Kurzprofil: Beitrag Tarnzahlr. 1062

Entwurfsidee

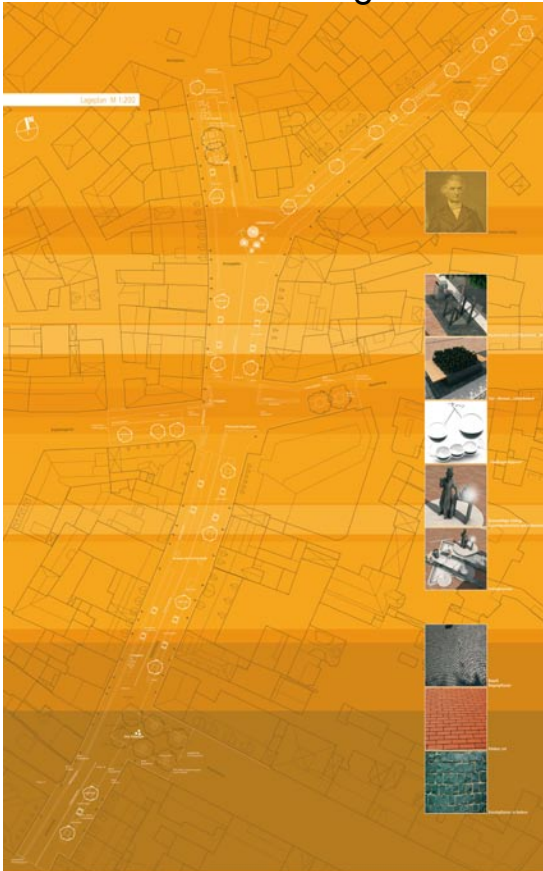
Basalt-Kleinpflaster, Klinkerpflaster (rot), Granitpflaster
Griffigkeit der Beläge ist nach einem Jahr nicht mehr gegeben.

nur schematische Darstellung der Entwässerungsrinnen

Leitsystem vorgesehen,
Freihaltung nicht gegeben - führt teilw. durch Außengastronomie

Ausreichende Anzahl nachgewiesen,
Aufschlagrichtung fehlt,
geforderte Standgrößen nicht eingehalten

Bearbeitung fehlt -
bis auf schematische Darstellung der Entwässerungsrinnen im Plan Kreuzplan

nur Grundidee beschrieben,
Fassadenbeleuchtung an priv. Gebäuden beschrieben,
horizontale Beleuchtung an Sitzelementen

Sitz-Blumen-Lichtelement,
Außenmöblierung im Funktionsband angeordnet,
keine detaillierten Aussagen

lt. Plandarstellung gegeben - Fahrgasse
Bei Marktsituation nicht gegeben

Fehler in der Perspektive (s. Prüfliste)
und in der Darstellung und Zuordnung
der Eingänge und Zufahrten
